Terminál- ešte raz o územnom pláne a argumentácii.

Tento príspevok je reakciou na „Stanovisko odborných útvarov Mesta Trenčín. Skôr než budem reagovať na konkrétne stanoviská pracovníkov „odborných útvarov“ sa na chvíľu zastavím pri filozofii tvorby územného plánu a predovšetkým jednotlivých funkčných zón v ňom.

VÝREZ Z MAPY S VLOŽENÝM „TERMINÁLOM“

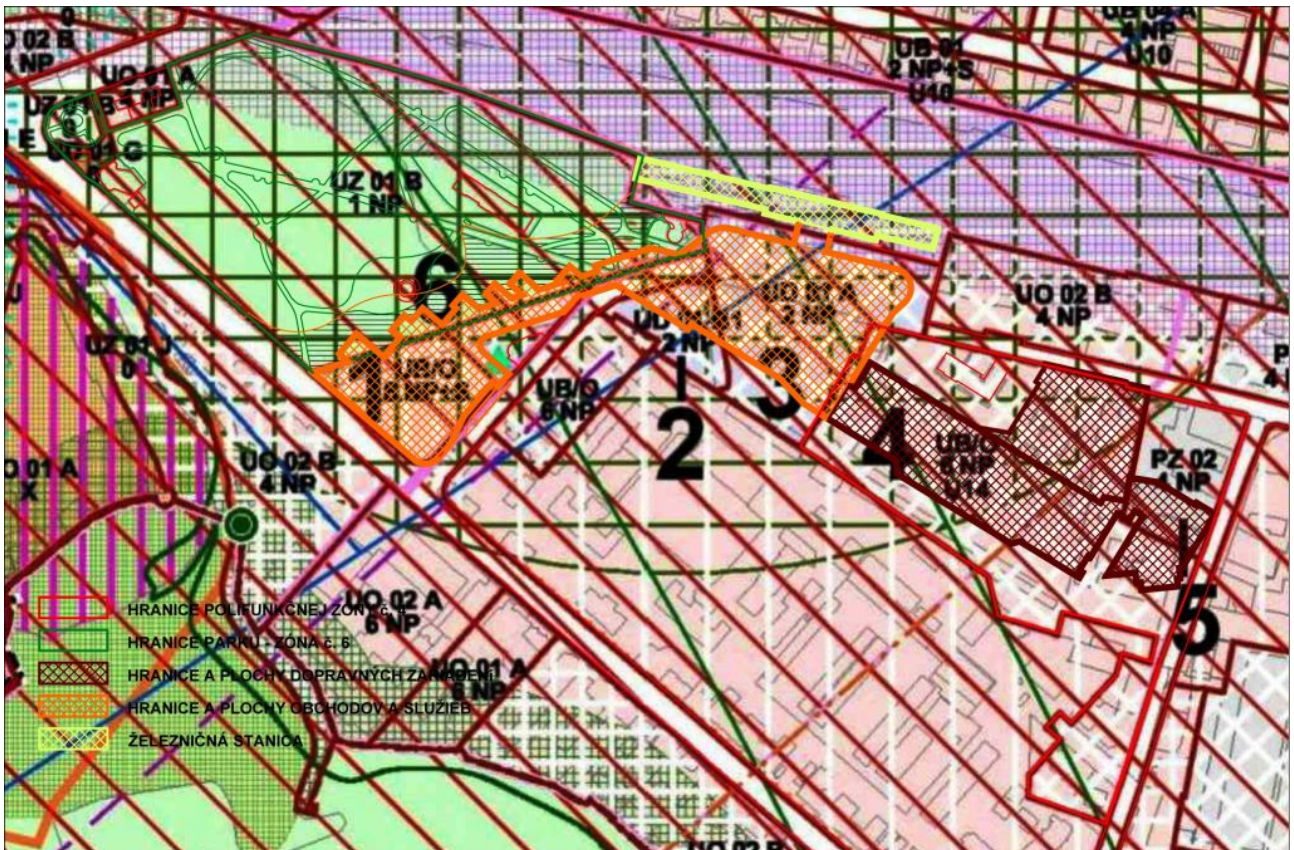
Na výkrese hore vidno, že dopravnými stavbami je zaplnená takmer polovina územia polyfunkčnej zóny pre bývanie a občiansku vybavenosť. Zóna č. 4.

Môj názor: Tieto stavby tu nemajú čo robiť. Z pohľadu filozofie ÚPN tieto stavby poškodzujú obytné prostredie a nie sú vhodné ani do zóny s občianskou vybavenosťou. O filozofii ÚPN som písal vyššie. Taktiež som presvedčený, že toto riešenie je v rozpore s územným plánom, lebo ten vo svojej záväznej časti nepripúšťa v tomto území umiestňovať zariadenia dopravy ako hlavné stavby. Podiel dopravných stavieb umiestnených v tomto území je snáď až 90%. To, že k týmto dopravným stavbám je prilepený objekt plný obchodov a služieb situáciu vo funkčnej zóne č. 4 nezachráni. Tento objekt je už v susednej funkčnej zóne (č.3) a nijako pozitívne neovplyvňuje životné prostredie vo funkčnej zóne č. 4. Z hľadiska ÚPN treba každú funkčnú zónu posudzovať aj samostatne. Nemožno sa odvolávať na objekt v susednej funkčnej zóne, že on situáciu zachráni. To považujem jednoducho za účelový nezmysel.

Posudzovaný návrh obsahuje aj parkovisko autobusov na voľnej ploche. A autobus je vozidlo nad 3,5 t.

Teraz sa pozrime na ľavú stranu výkresu. Na funkčnú zónu č. 6 – mestský park. Tu vidno, že navrhovaná stavba zasahuje do parku. A to ako stavebnými objektami tak aj spevnenými plochami.

Môj názor: Tieto stavby tu nemajú čo robiť. Z pohľadu ÚPN môžu byť v parku umiestnené ako akceptovateľné funkcie len „menšie sakrálné stavby, kultúrne (hudobné pavilóny a pod.), menšie športové zariadenia“ a „menšie stravovacie zariadenia“. Škoda, že pracovníci „odborných útvarov“ nenapísali viac zo záväznej časti ÚPN. Museli by napísať, že ÚPN požaduje zachovať maximálnu výmeru zelených plôch. Taktiež by museli napísať, že v Mestskom parku M.R.Štefánika požaduje ÚPN jeho rekonštrukciu a odstránenie nevhodných funkcií – stravovacie zariadenie. Tiež by museli napísať, že plocha zelene nesmie v parku klesnúť pod 80% jeho plochy. Predkladaný návrh porušuje všetky tieto požiadavky záväznej časti ÚPN!

Celková plocha parku je 45 880 m². Jestvujúce stavby v parku, včítane pôvodnej železničnej stanice, zaberajú plochu 1 100 m². Ale novonavrhovaná stavby zaberá z parku priamo stavebnými objektami 2 050 m². A pri tom ide v podstate o jednu stavbu. Vynárajú sa tu dve otázky.

- 1, Možno takto veľkú stavbu považovať za „menšiu stavbu“ v zmysle ÚPN?
- 2, Čo bude v tejto stavbe umiestnené? ÚPN pripúšťa vo všeobecnosti len „menšie stravovacie zariadenia“. Ale pre park M.R.Štefánika konkrétne požaduje odstrániť nevhodné funkcie – stravovacie zariadenia! Myslí si snáď niekto že možno do parku za týchto podmienok umiestniť ďalšie stravovacie zariadenia?. A myslí si snáď niekto, že stavba o výmere 2 050 m² zastavanej plochy je vzhľadom na celkovú výmeru parku menšou stavbou?
